### 東海第二発電所 新規制基準への適合性確認審査に係る原子炉設置変更許可申請の補正書(概要)

平成26年5月20日に原子力規制委員会に行った新規制基準への適合性確認審査申請について、これまでの審査の内容を反映した原子炉設置変更許可申請の補正書を同委員会に提出。

#### 補正書の主な項目(当初申請からの主な変更箇所)と概要

Ss策定で考慮した主な地震

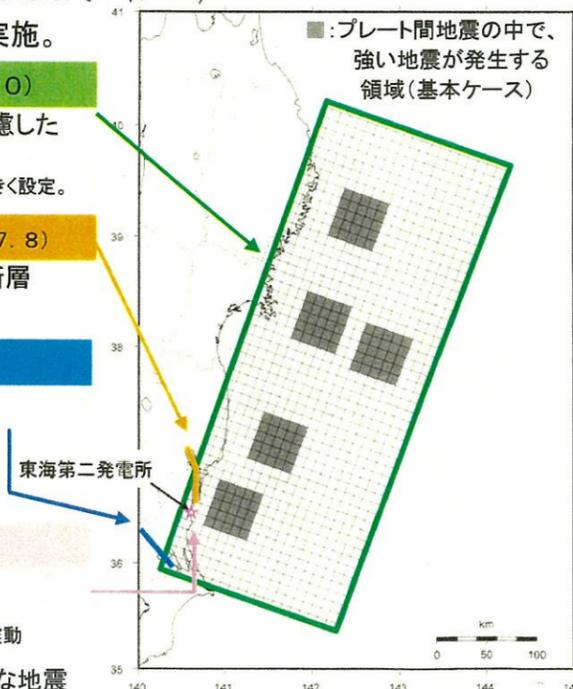
●原子力発電所の耐震設計に用いる地震動(基準地震動: Ss)は、3波から8波に変更。この結果、Ssの最大値は、901ガルから1009ガルに変更。(1割以上増えた) (1割以上増えた)

当初の901ガルのSsに加え、不確かさの重ね合わせ<sup>\*3</sup>を考慮した1009ガルのSsを追加。(計2波)

F1断層、北方陸域の断層の連動(44km)から、塩ノ平地震断層までの連動(58km)に変更。(計4波)

新たに設定。(計1波)

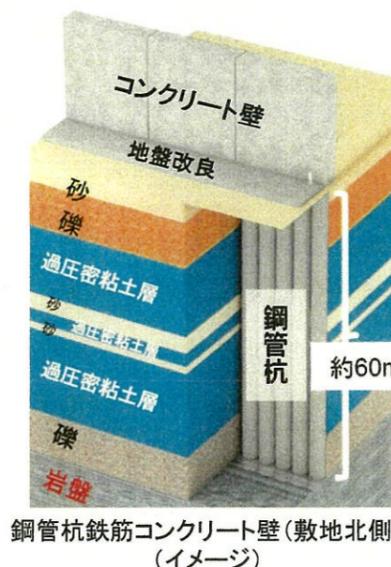
●防潮堤の前面に貯留堰<sup>\*4</sup>や、SA用海水ピット取水塔<sup>\*5</sup>を追加設置する影響で、津波の最高水位(防潮堤前面)が、標高17.2mから17.1mに変更。また、津波の最低水位(取水口前面)も、標高-5.3mから-4.9mに変更。

非難燃ケーブルへの対応方針(イメージ)

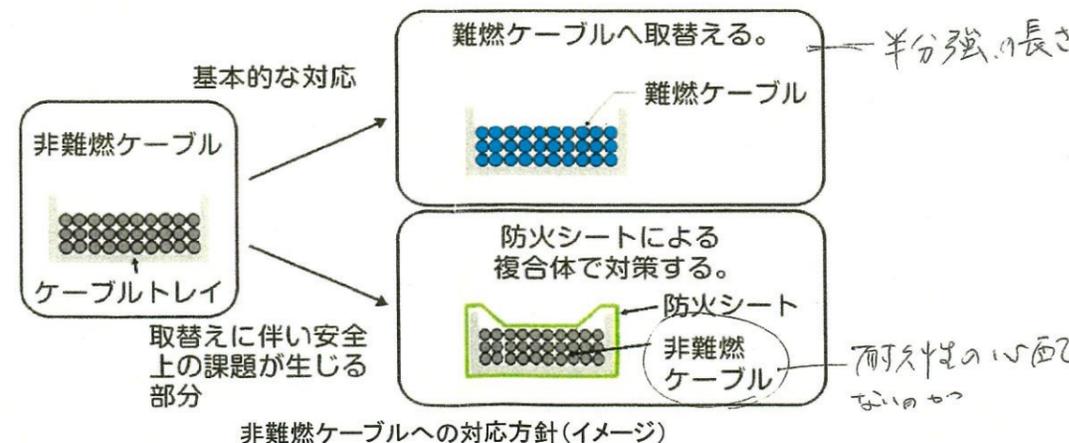
●安全機能を有する機器に使用されているケーブルのうち、非難燃ケーブルを使用している部分<sup>\*7</sup>について、当初の「防火塗料による対応」から、「難燃ケーブルへの取替えと防火シート<sup>\*8</sup>による対応」に変更。

自然事象への対応例(イメージ)

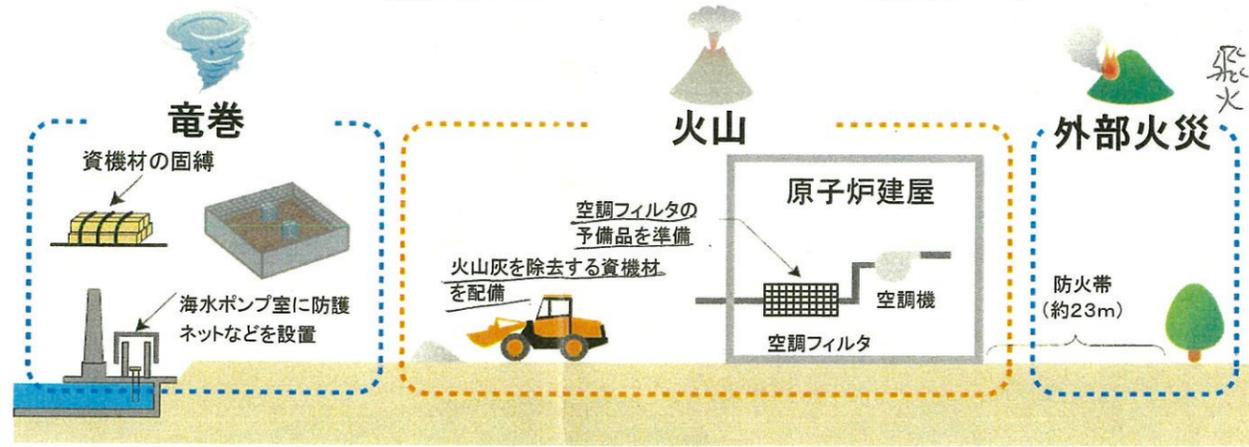
- 竜巻: 設計竜巻は、最大風速92m/sを安全側に切り上げ、100m/sに変更。
- 火山: 降下火砕物(火山灰)は、敷地における堆積厚さを40cmから50cmに変更。
- 外部火災: 森林火災に対し、約23mの防火帯(可燃物を置かないエリア)を設定。

代替循環冷却系の使用(イメージ)

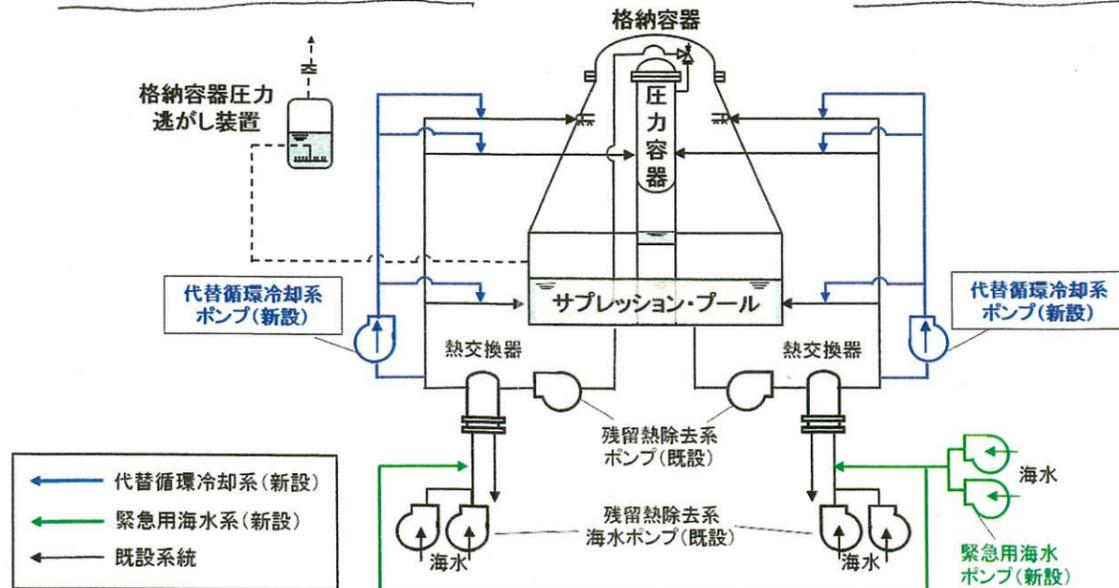
- 万一、既存の設備による格納容器の冷却ができず、破損してしまう事態を防止するため、代替循環冷却系(2系統)を追加。
- 緊急時に格納容器などを冷却する既設の冷却系ポンプ(残留熱除去系ポンプ)が機能喪失した場合、代替循環冷却系ポンプを起動。格納容器下部のサプレッション・プールから水を抜き出し、海水系で熱を除去した上で、冷却された水を格納容器内などへ戻すことで圧力を下げる仕組み。
- また、格納容器圧力逃がし装置の起動(大気への放射性物質の放出)を回避または遅らせることが可能。

ペDESTALの構造と対応(イメージ)

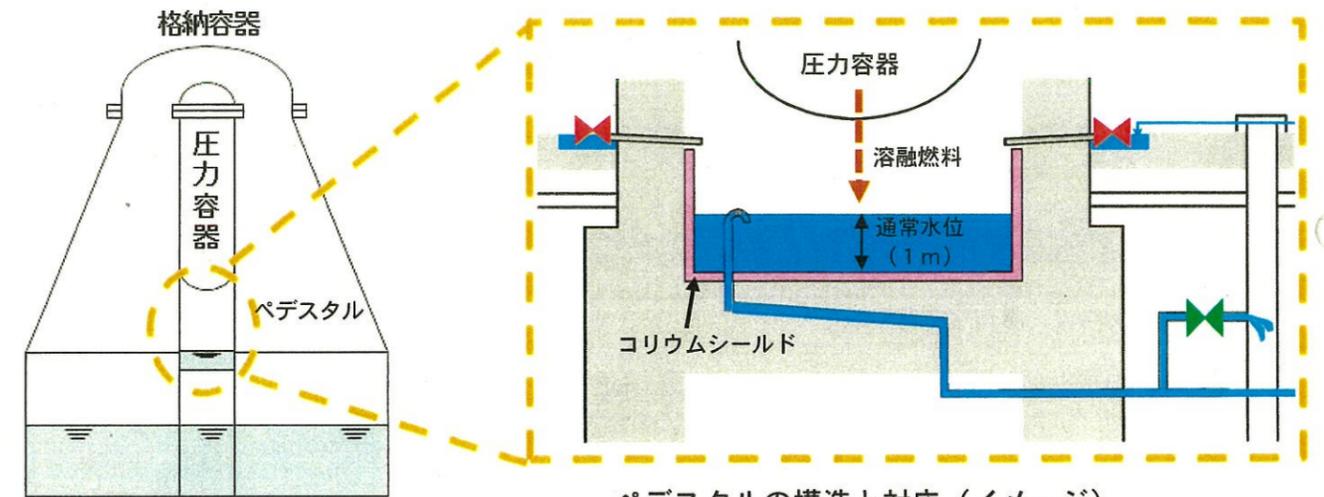
- 万一、圧力容器が破損し、熔融燃料がペDESTAL(圧力容器を支える空間)に流れ落ちた場合、ペDESTALの損傷(MCCI)を防ぐため、耐浸食性のコリウムシールド(ジルコニア製)を設置。
- 熔融燃料を冠水(冷却)させるとともに、MCCI及び水蒸気爆発(FCI)の影響を抑制するため、ペDESTAL内に一定水量(水位1m)を確保。
- 上記の条件で評価した結果、ペDESTAL機能の健全性を確認。

防潮堤を越える津波からの防護(イメージ)

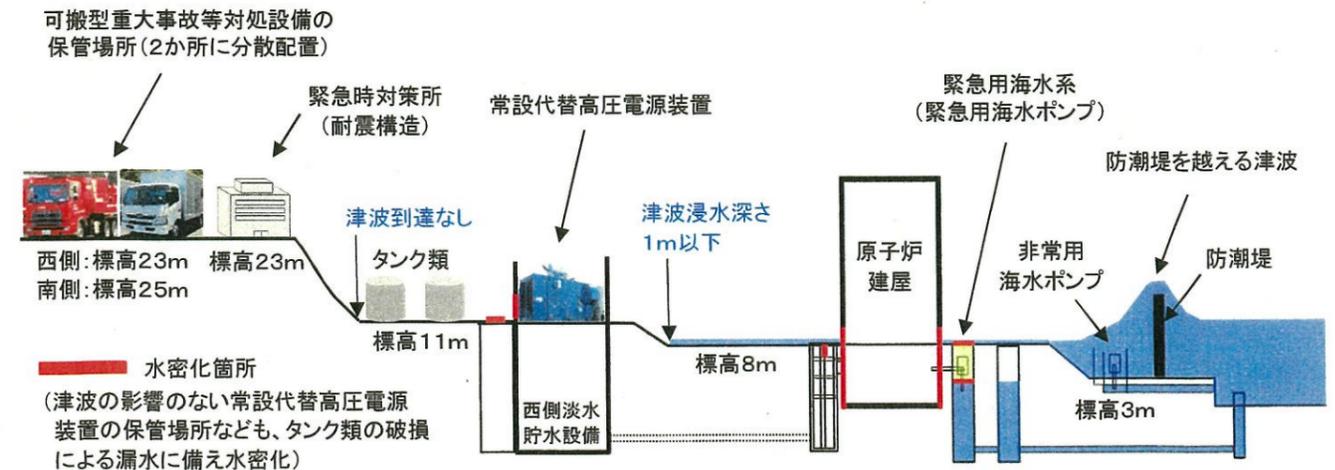
- 万一、防潮堤を越える津波が襲来し、敷地に遡上した場合を想定した対応を追加。
- 原子炉建屋をはじめ、緊急用海水系(緊急用海水ポンプ)など、津波が遡上する可能性がある安全上重要な施設を水密化。
- 常設代替高圧電源装置や可搬型重大事故等対処設備(可搬型代替低圧電源車や可搬型代替注水大型ポンプなど)の保管場所、緊急時対策所を津波の影響を受けない高所に設置。
